Avis délibéré
de la Mission régionale d'autorité environnementale
Provence-Alpes-Côte d'Azur
sur le projet d'implantation d'une centrale hydro-électrique sur
le torrent de l'Eyssalette aux Orres (05)

N° MRAe
2022APPACA72/3251

Figure 2: Tracé de la conduite forcée (source : note non technique)

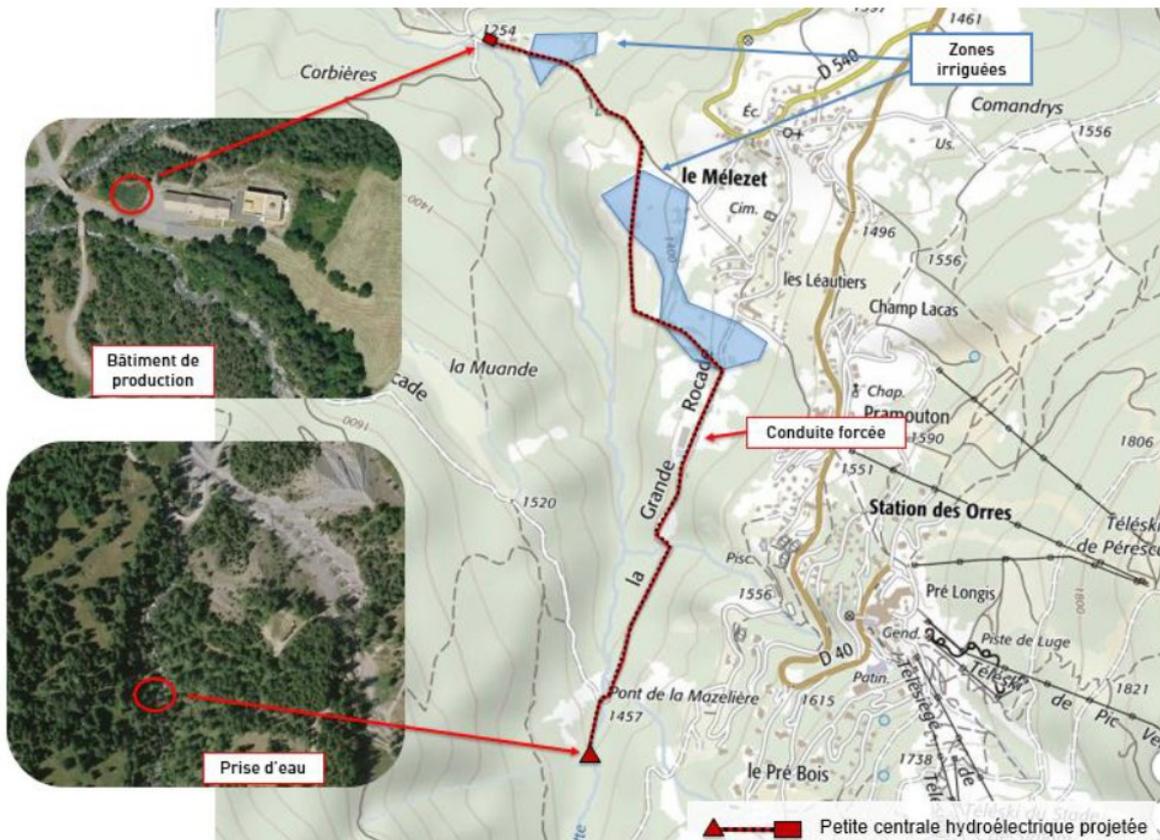
Concernant le raccordement au réseau électrique, la MRAe constate que ses incidences ne sont pas évaluées dans l'étude d'impact alors qu'il est indispensable au fonctionnement de la centrale hydroélectrique et constitutif, à ce titre, du projet d'aménagement au sens de l'article L122-1 du code de l'environnement (CE).

La MRAe recommande d'intégrer, dans le périmètre retenu pour l'analyse des impacts du projet, le tracé du raccordement électrique envisagé.
